YTTRANDE

NV-08000-20

Yttrande i mål nr M 7332-17, rörande tillstånd till nuvarande och utökad produktion vid Frövi bruk, BillerudKorsnäs Skog & Industri AB i Lindesbergs kommun, nu fråga om prøvotidsredovisning angående utsläpp till luft

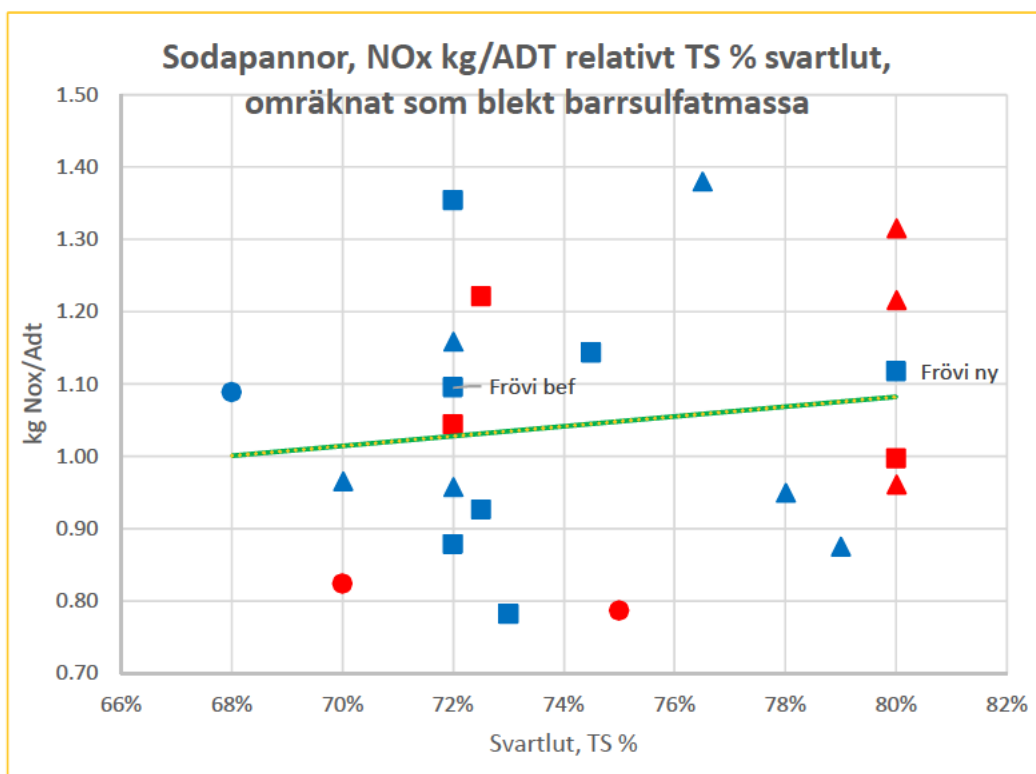
Enligt figuren kan utläsas ett visst samband mellan svartlutens torrhalt och NOx-utsläppet angivet i kg/ton massa. Sambandet är dock inte särskilt starkt, lutningen på linjen är betydligt mindre än i figur 3.57 i BREF-dokumentet. Spridningen är också fortfarande stor mellan de olika bruken.

Vidare visar figuren att det finns befintliga sodapannor med klart lägre utsläpp än de som bolaget räknar med ska uppnås med den nya sodapannan.

Sammanfattningsvis anser Naturvårdsverket att bolaget inte har visat att sodapannan vad gäller förbränningsteknik och styrning kommer att utformas med bästa möjliga teknik. På grundval av de data som Naturvårdsverket haft tillgång till menar vi att det är mycket som talar för att det i en ny sodapanna går att åstadkomma lägre utsläpp än det bolaget har uppgett. I det fall ingen efterföljande rening installeras är förbränningsteknik och styrning av stor betydelse för utsläppen och bör utredas vidare. Om däremot reningsteknik, SNCR- eller skrubberteknik, installeras är detta av mindre betydelse för det slutliga utsläppet och detsamma gäller då även behovet av fortsatt utredning.
